**Avis délibéré de la mission régionale d'autorité
environnementale sur le projet de renouvellement et
d'extension de carrière porté par la société Vicat sur la
commune de Montagnole (73)**

Avis n° 2022-ARA-AP-1346

Avis délibéré le 30 mai 2022

Figure 3: Zones d'accueil des remblais au sein de la carrière (source : chapitre IV, description de l'exploitation et des procédés de fabrication, p.102)

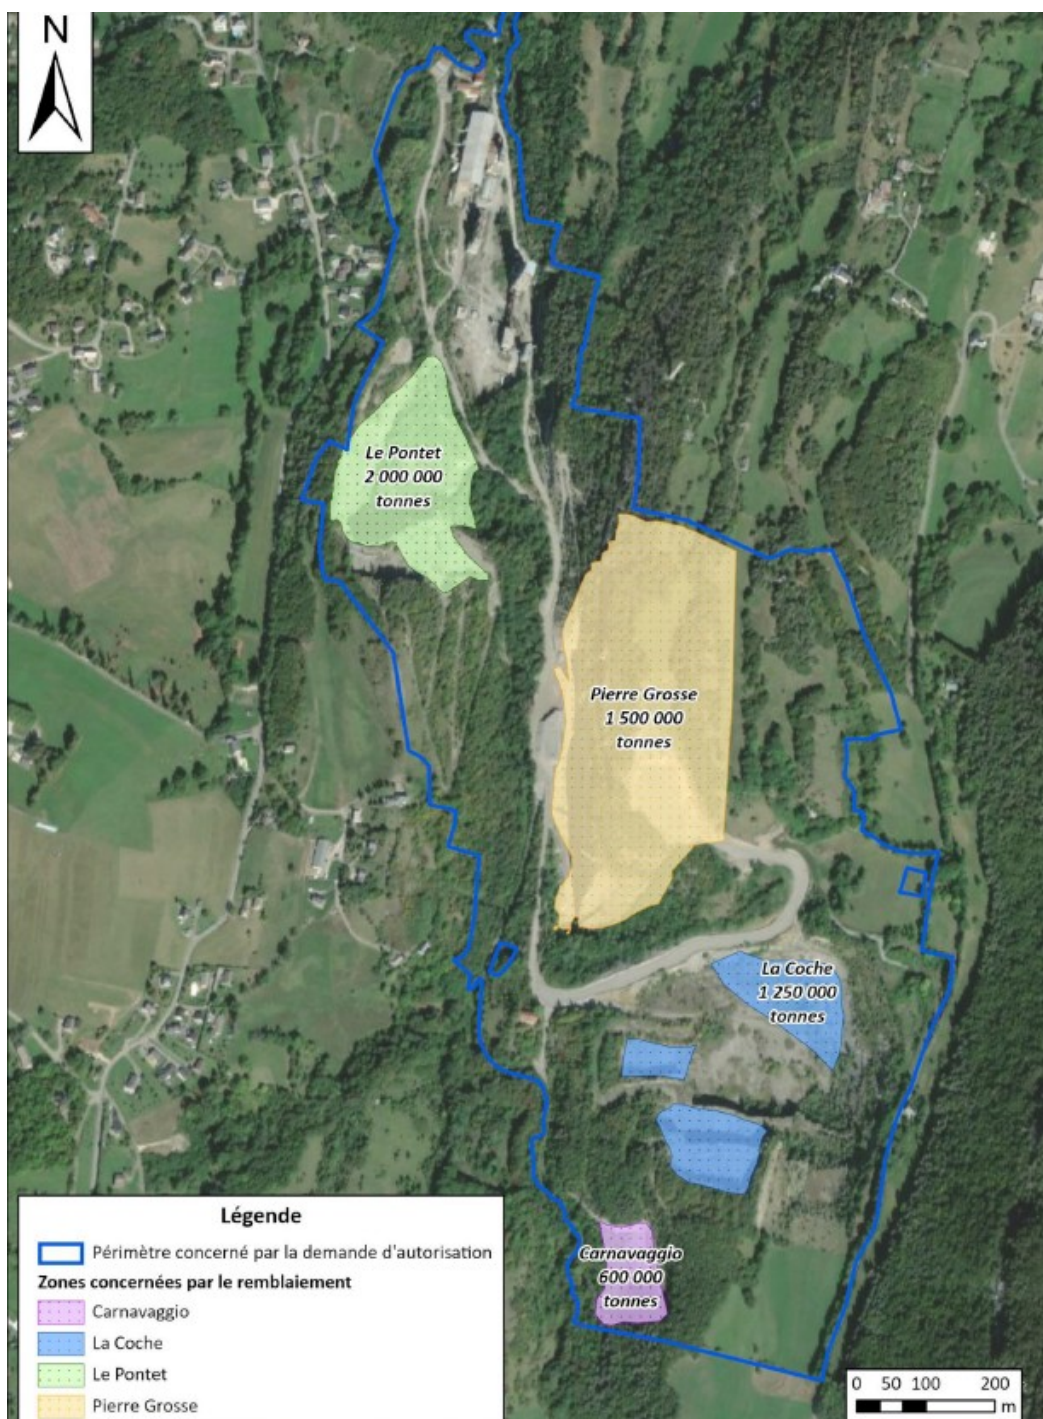
Le dossier ne fournit pas de phasage explicite de la remise en état du site (ordonnancement, typologie des opérations, mesures intercalaires, suivi).

L'Autorité environnementale recommande de compléter la description du projet sur les modalités éventuelles de traitement des matériaux sur le site de la Revériaz et sur l'ordonnancement des opérations unitaires pour chaque phase de remise en état.
